**Mémoire en réponse à l'avis de la MRAe Nouvelle-Aquitaine en date du 5 septembre 2023**

*Demande de permis de construire n° PC 024 200 23 D0002*

**Projet de Centrale Photovoltaïque au sol**

*Commune de Grand-Brassac (Dordogne), Lieu-dit « Maison Neuve »*

Figure 1 : Extrait du Plan de masse - PC 2-3 du dossier de PC

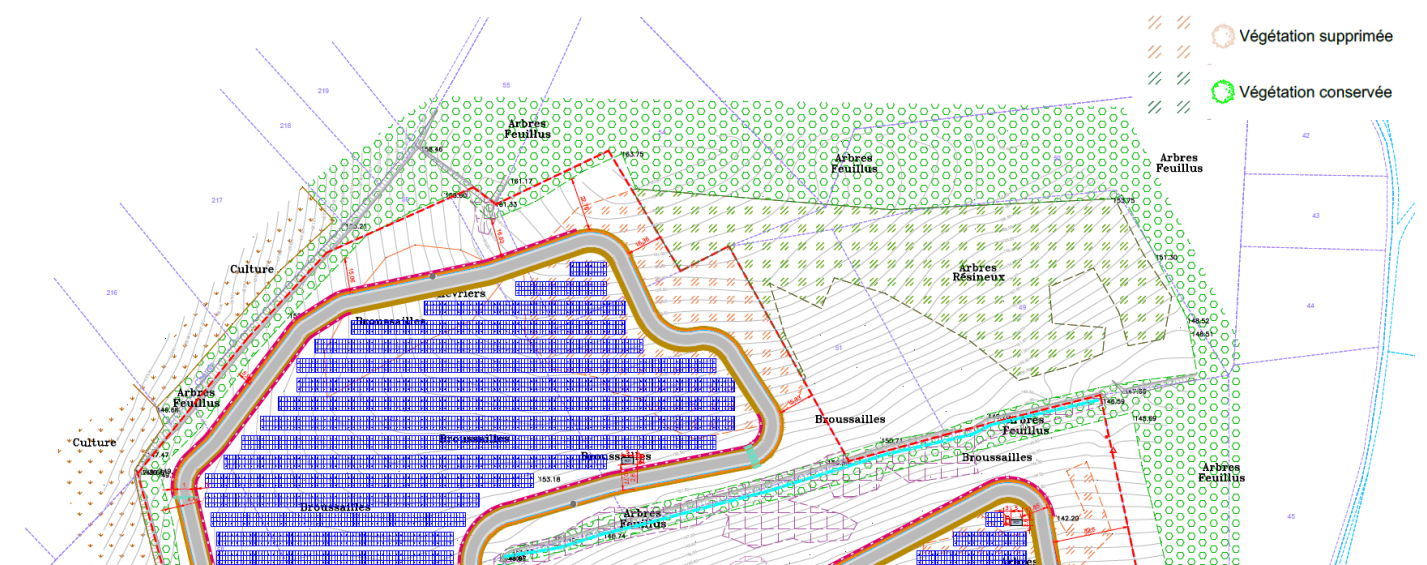
Comme le montre le Plan de masse du projet (Pièce PC 2-3 du dossier de permis de construire), la zone Nord-Est à l'interface du massif forestier présente une distance de 15m sans arbres à partir de la clôture et ce, jusqu'au premier boisement. Afin de répondre aux mesures demandées par le SDIS 24, la végétation comprise dans cette zone de 15m sera supprimée.

Ci-dessous, figure 1, un extrait du plan de masse représentant les 15m sans arbres en zone Nord-Est du projet.

Figure 3 : Exemple d'un panneau décrivant le protocole d'intervention des pompiers

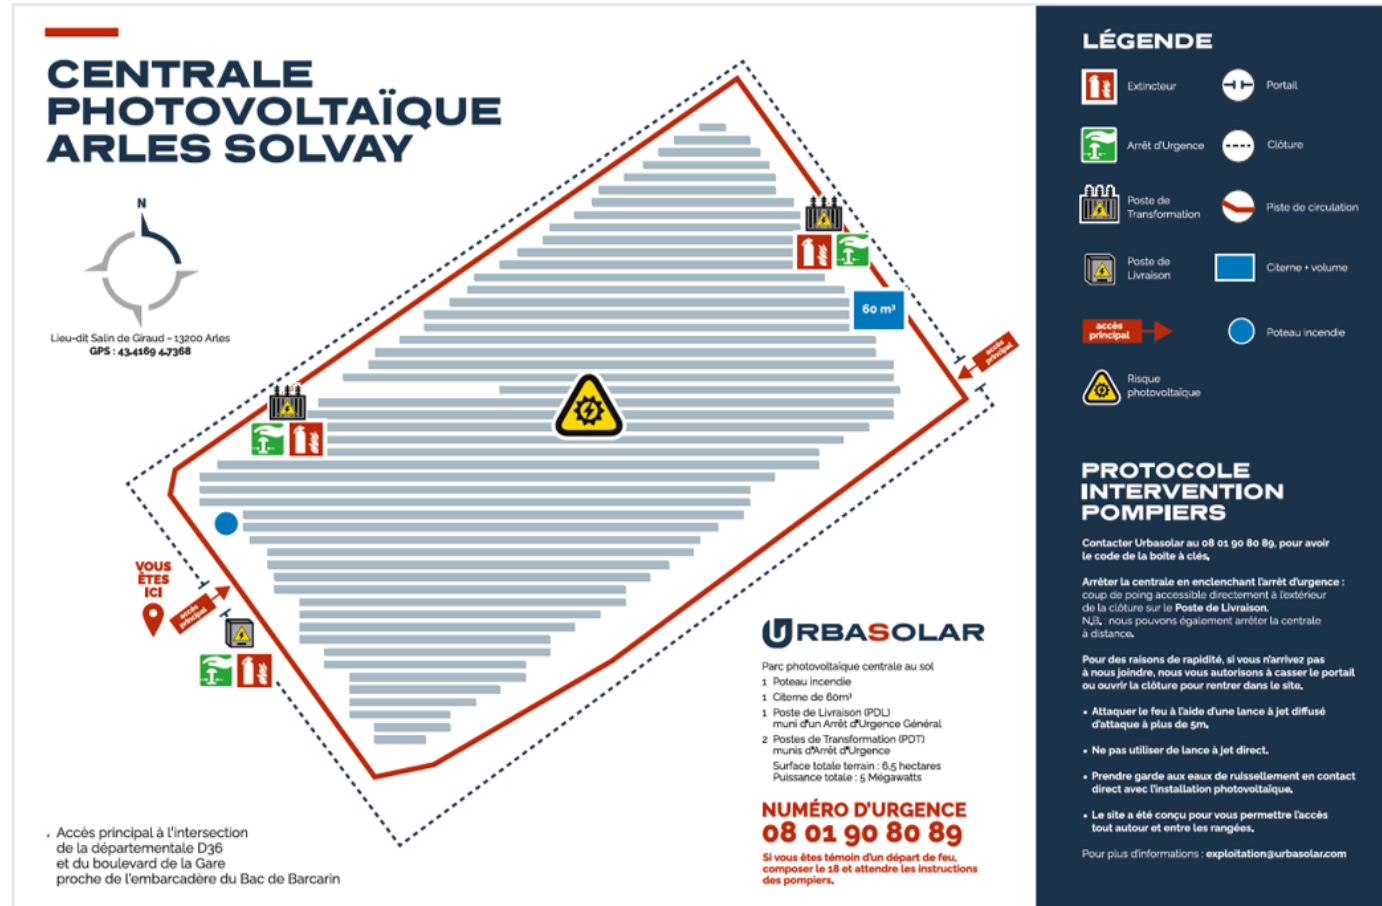
Des panneaux détaillant le protocole d'interventions à destination des pompiers sont disposés sur chaque site pour pouvoir prévenir URBASOLAR en cas de départ de feu pouvant affecter la centrale photovoltaïque.

La figure 3 présente un panneau mis sur une des centrales photovoltaïques d'URBASOLAR décrivant le protocole d'intervention des pompiers.
